高浜発電所保安規定審査資料	R0
提出年月日	2024年2月2日

高浜発電所原子炉施設保安規定変更認可申請書  
審査資料

関西電力株式会社

## 高浜発電所 原子炉施設保安規定

## ○本店における組織改正および職務分担見直し

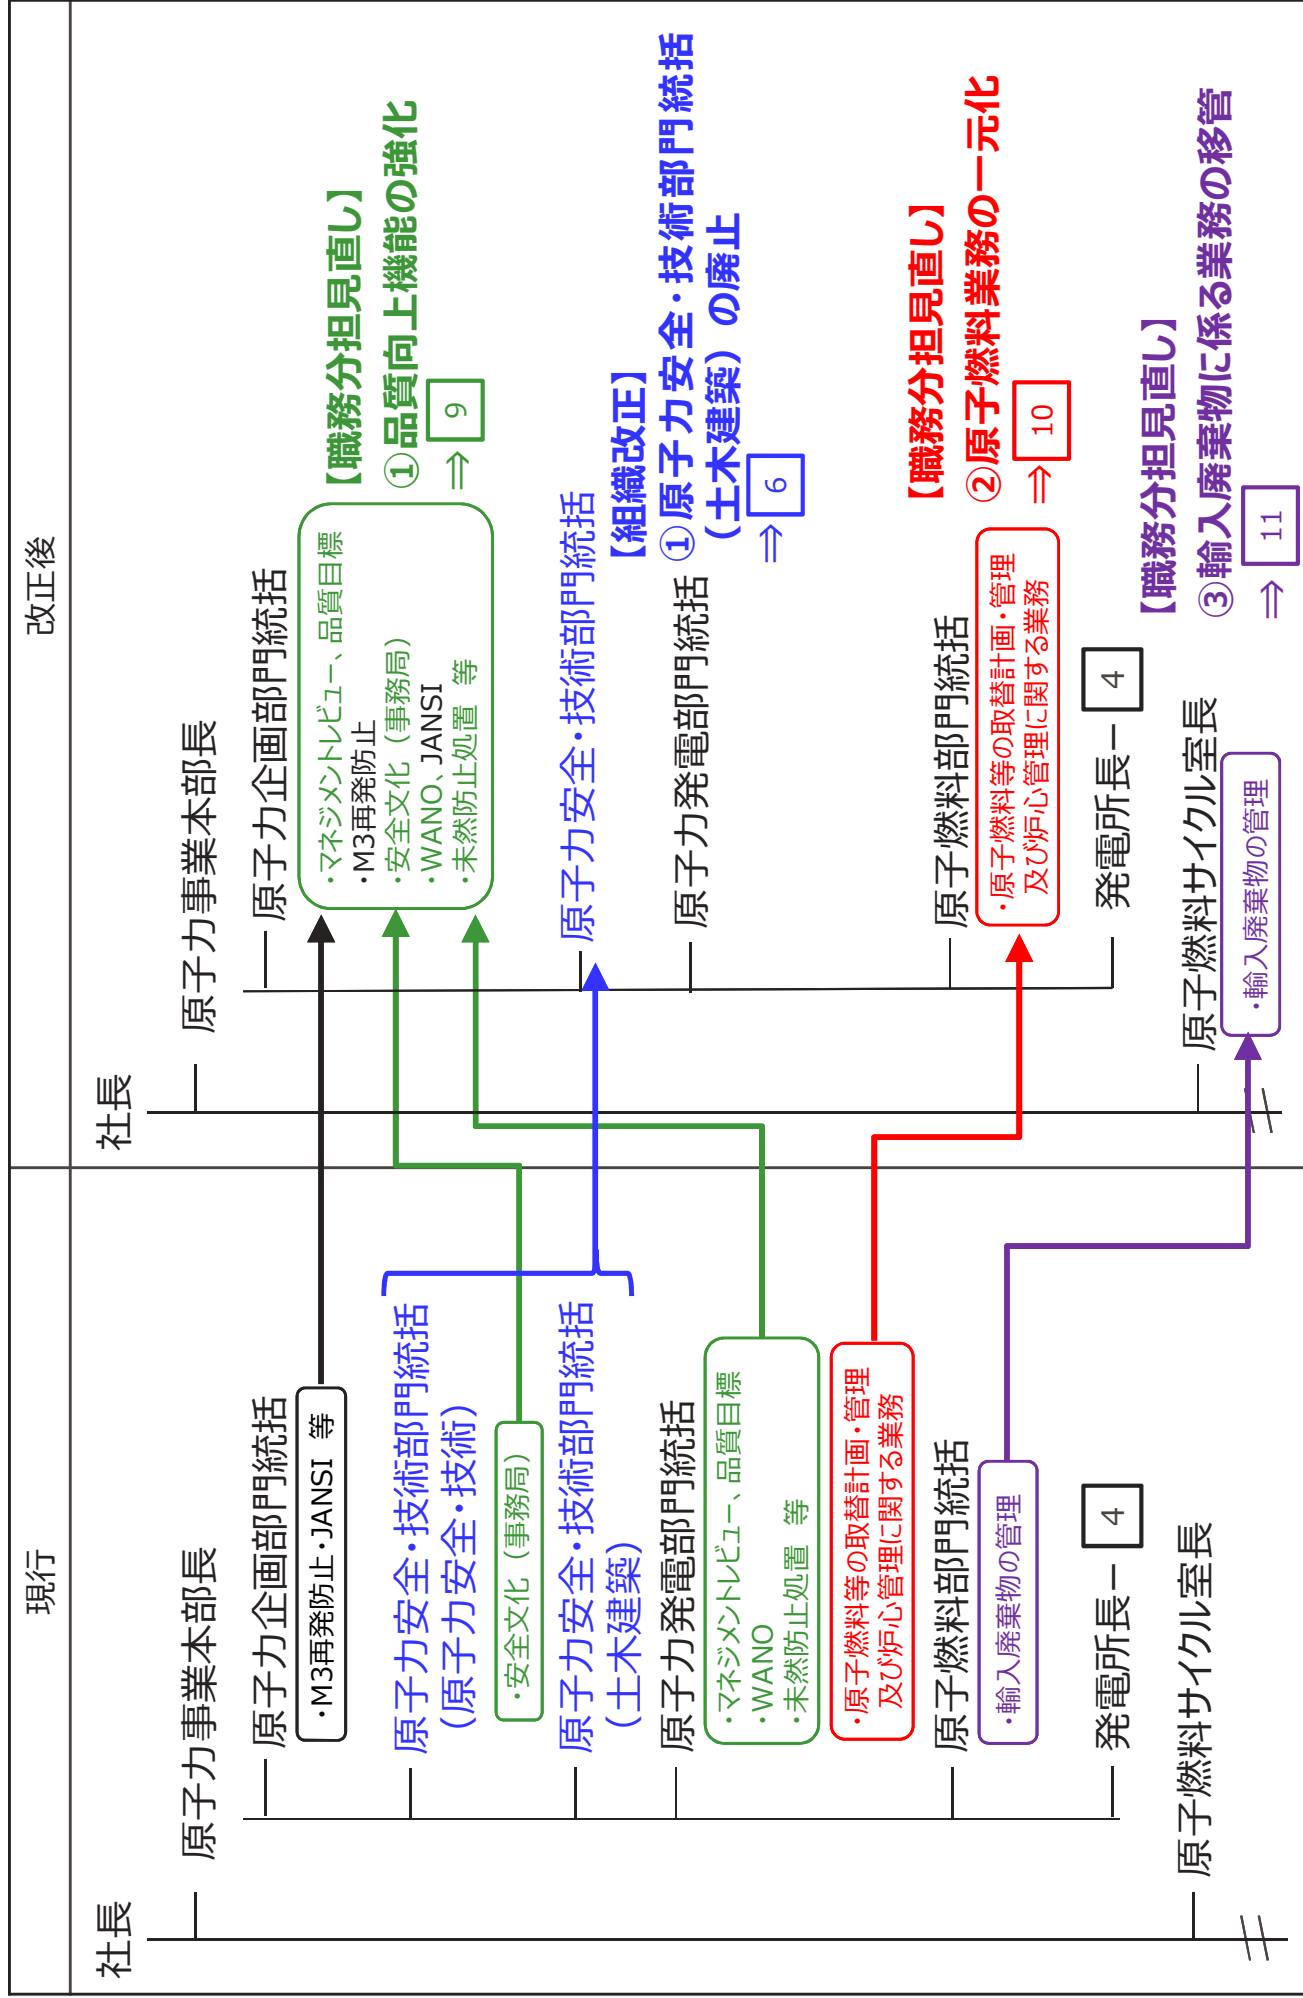
- 原子力安全・技術部門統括（土木建築）については、特重工事等の新規制基準対応により、土木建築に係る工事物量が増加したため、当該工事を着実に推進していく観点から、平成27年に設置したが、当該工事が完了したことから、当該職位を廃止する。なお、廃止後は、一人の部門統括が全体を統括するため、配下組織の相互連携の向上につながる。
- 保安規定への反映としては、職務記載として「原子力安全・技術部門統括（土木建築）」を削除し、原子力発電施設的设计・保全に関する技術的業務を集約するとともに、「原子力安全・技術部門統括（安全・技術）」および「原子力安全・技術部門統括（土木建築）」の箇所を「原子力安全・技術部門統括」に変更する。

- ・所長室については、事務的業務と技術的業務を統括する観点から、平成7年に設置したが、その後技術的業務を発電所内他課に移管する等、所掌業務が縮小している状況であることから、責任体制をより明確化する観点で、所長室長の職位を廃止し、所長室長が実施していた保安活動は新たな職位である総務課長が実施する。なお、所長室長が実施していた保安活動対象外の業務である広報業務等については、新たな職位である地域共生課長が実施する。
- ・保安規定への反映としては、「所長室長」の箇所を「総務課長」に変更し、所長室長を補佐する職位であった所長室課長（総務）の職務記載は削除する。なお、広報業務等の保安活動対象外の職務については保安規定には従来から記載していないため、地域共生課長の職務については記載しない。

## ○発電所における組織改正および職務分担見直し

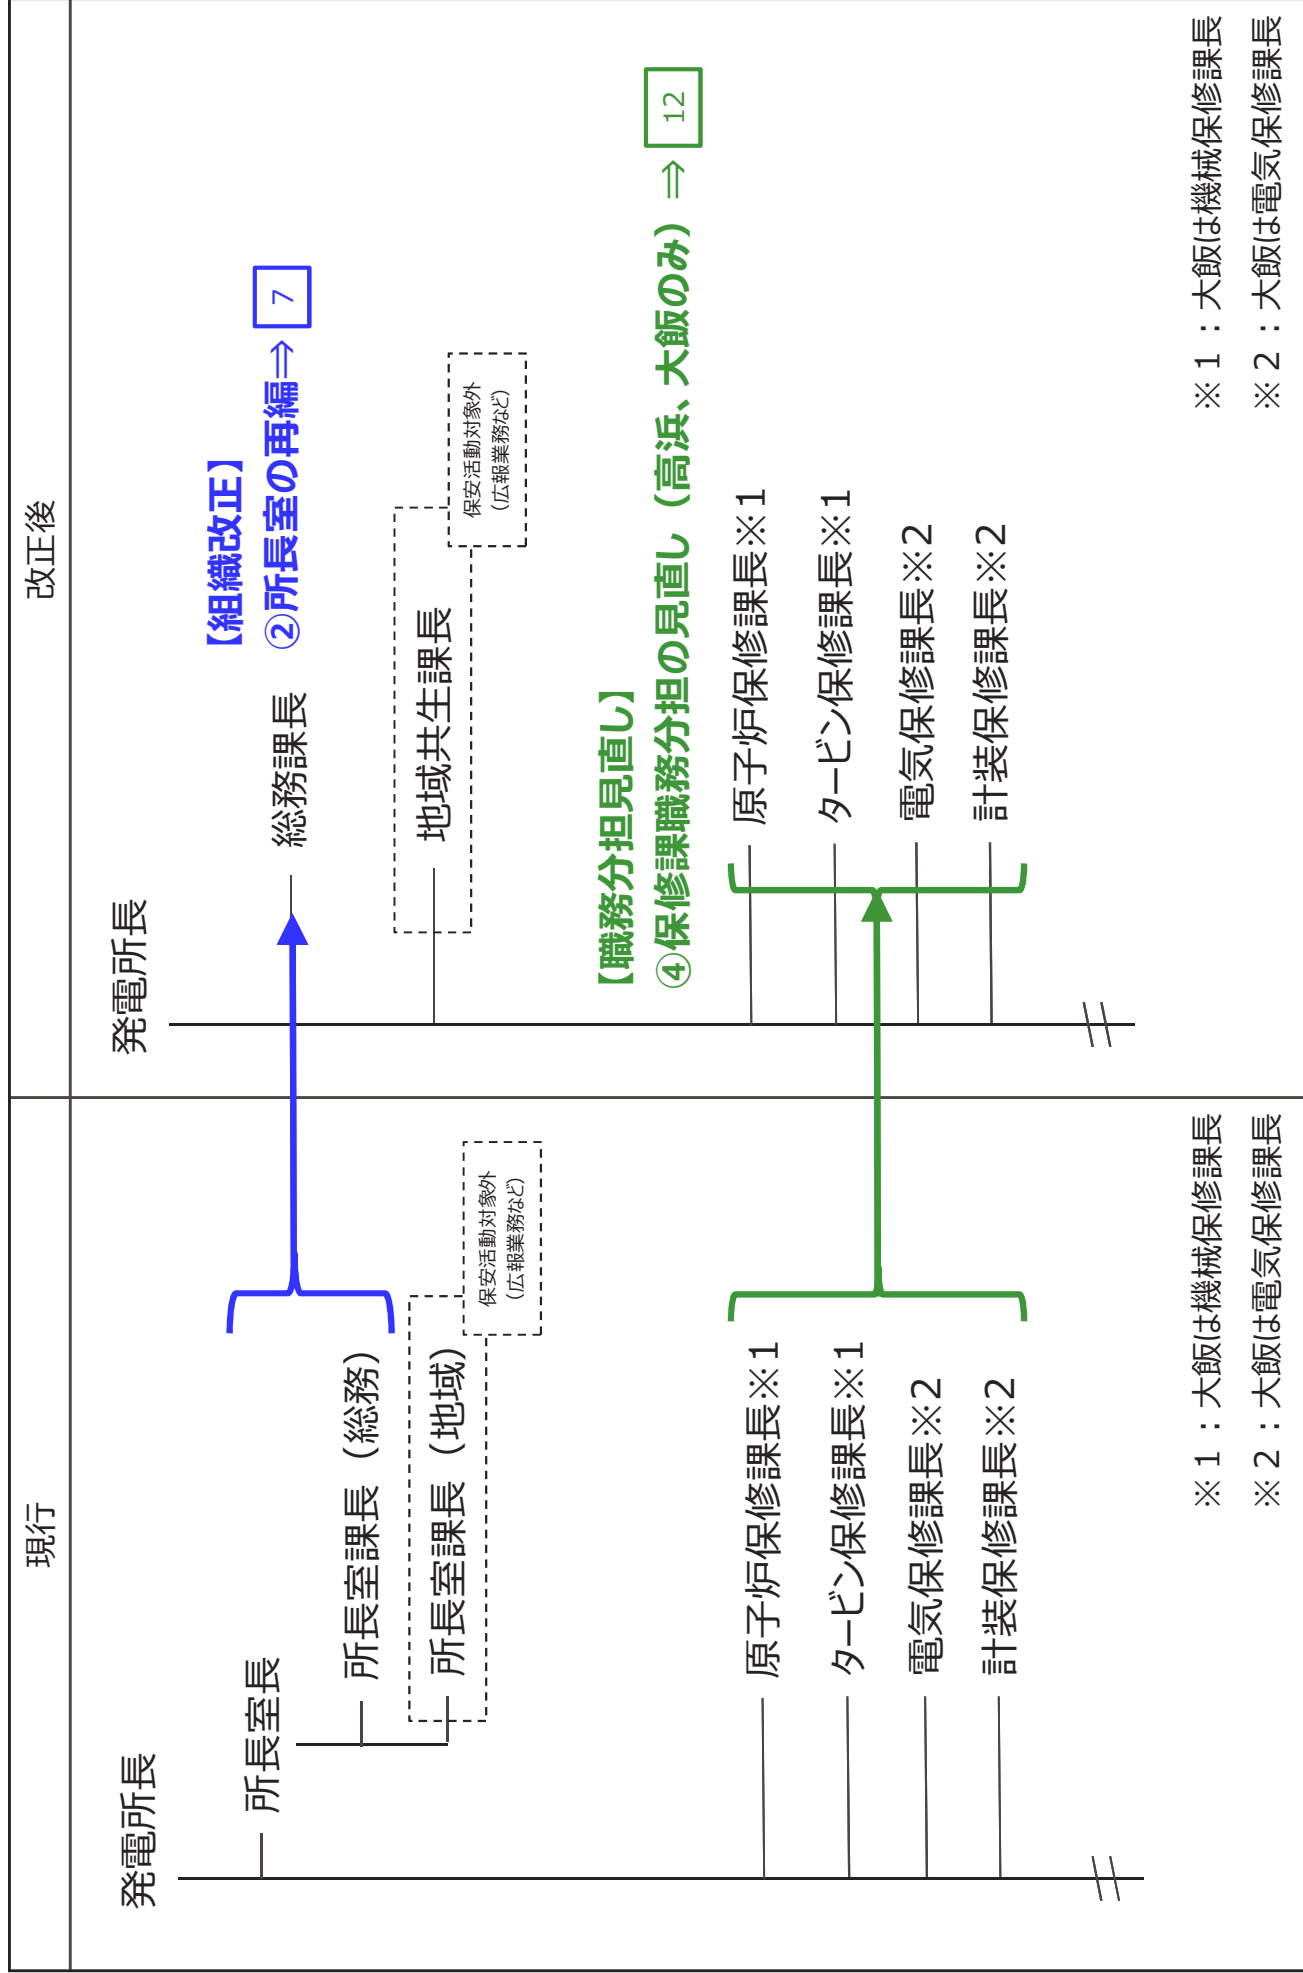
- 今回の職務分担見直しにおいて、発電所保修課が管理する一部設備の職務分担見直しを実施している。
- 具体的には、高浜においては①原子炉格納容器サンプ水位計の健全性確認および②燃料落下インターロックによる補助建屋排気ファン (アニュラス空気浄化ファン) の自動起動確認、大飯においては③原子炉補機冷却水サージタンク加圧ライン圧力確認が該当する。
- この変更は、各設備に対して付属機器も含めてパッケージ管理するか、機器単位で管理するかについて、現場管理の現状を踏まえて見直したものである。
- なお、この職務分担見直しに伴い、保安規定としては確認する行為者を変更するのみで、LCOやその確認内容そのものに変更はない。

#### ② 補助建屋排気ファン (アニュラス空気浄化ファン) の自動起動確認 (高浜)

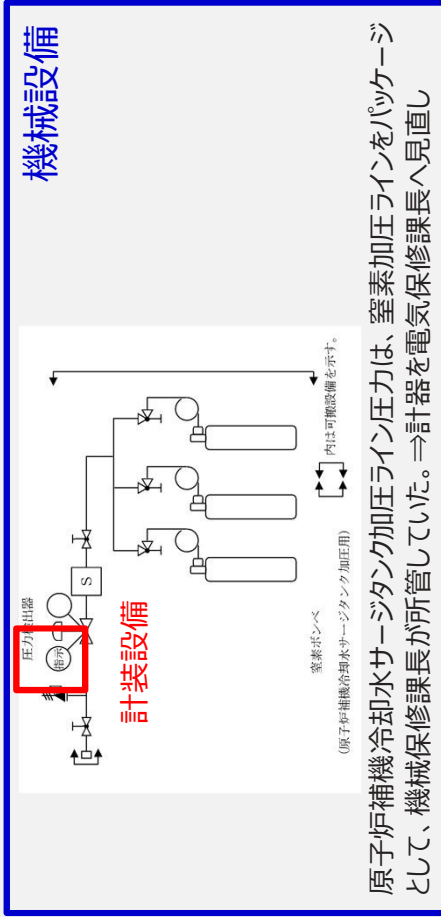
- 補助建屋排気ファン (アニュラス空気浄化ファン) } 原子炉保修課長がパッケージとして所管していたものをそれぞれの所掌に分担する
- インターロックによる起動回路

第72条 (燃料取扱建屋空気浄化系)  
(1) 原子炉保修課長電氣保修課長は、定期事業者検査時に、1号炉および2号炉については補助建屋排気ファン、3号炉についてはアニュラス空気浄化ファンが模擬信号により起動すること、および自動動作ダンパが正しい位置に作動することを確認し、その結果を発電室長に通知する。

図4

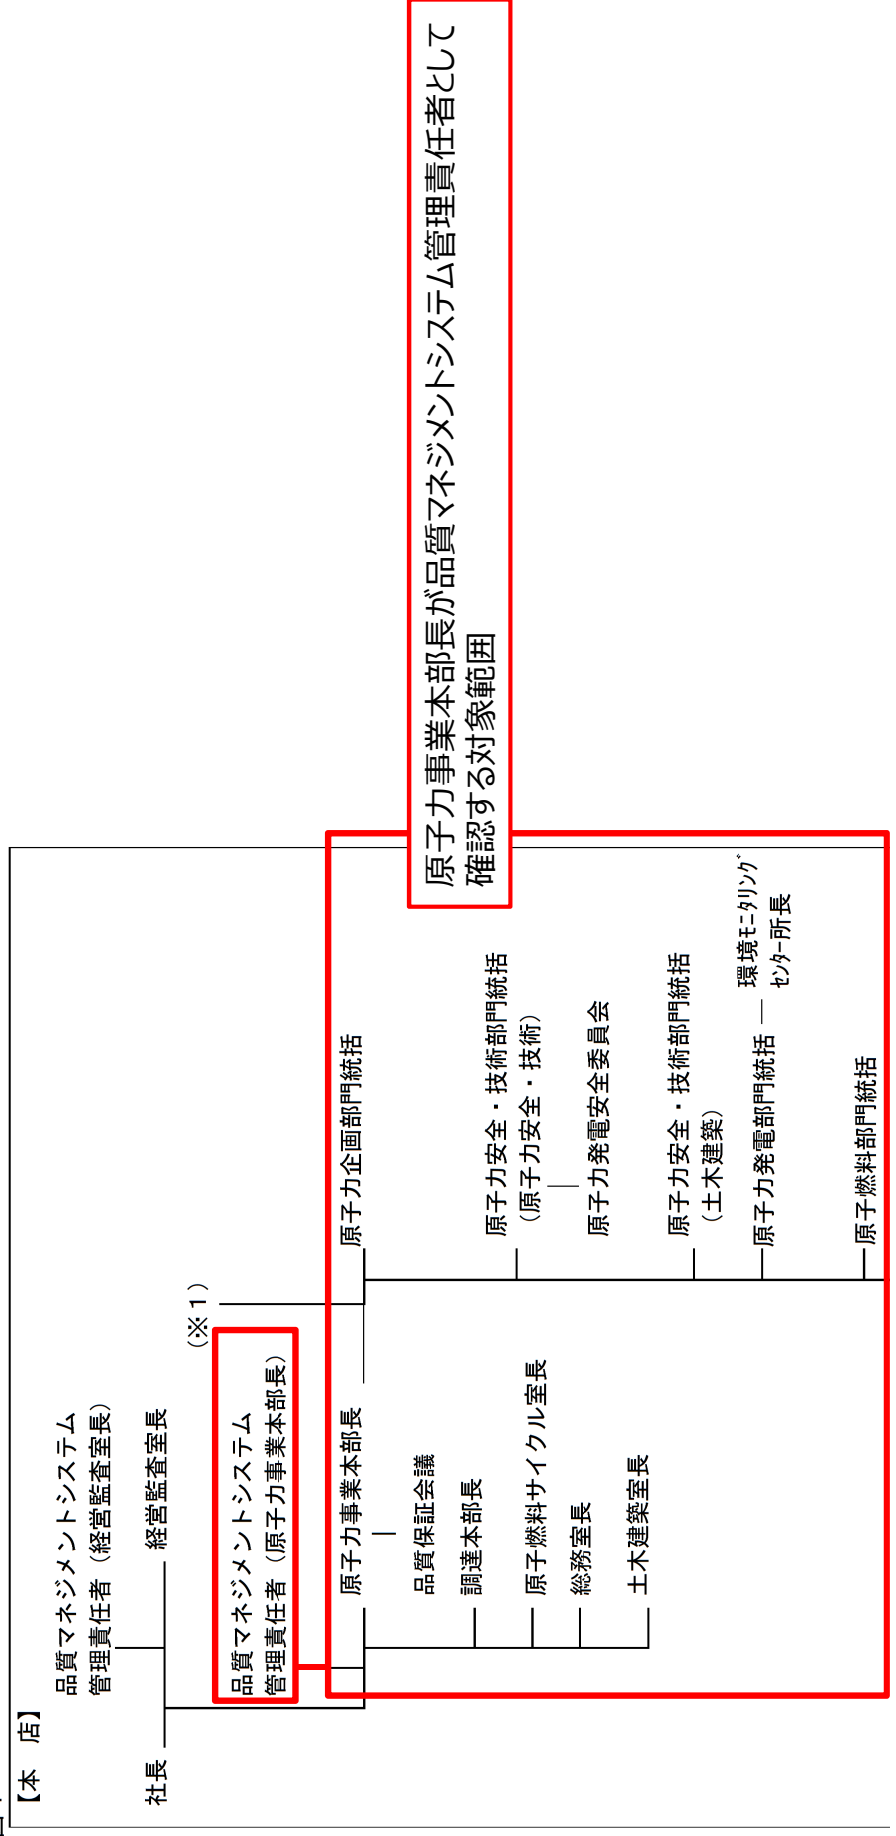
- ・P9のとおり、マネジメントレビューの業務については、原子力企画部門に移管して実施する。
- ・マネジメントレビューにおけるインプット情報としては、原子力部門としての業務が対象であり、原子力事業本部外の組織である原子燃料サイクル室などが実施する業務も含む。
- ・保安規定第4条に示す組織図において、原子燃料サイクル室などは原子力事業本部と並列組織として記載されているが、それらの業務も対象にしたマネジメントレビューに関する業務を原子力事業本部長の配下に所属する原子力企画部門が実施する。これは、原子力部門の品質マネジメントシステム管理責任者として原子力事業本部長を配置しており、その管理のもとで実施するものである。
- ・なお、原子力企画部門が取りまとめるマネジメントレビューに関するインプット情報等の対象範囲は下図のとおりであり、変更前の原子力発電部門が対象としていた範囲と変更はない。
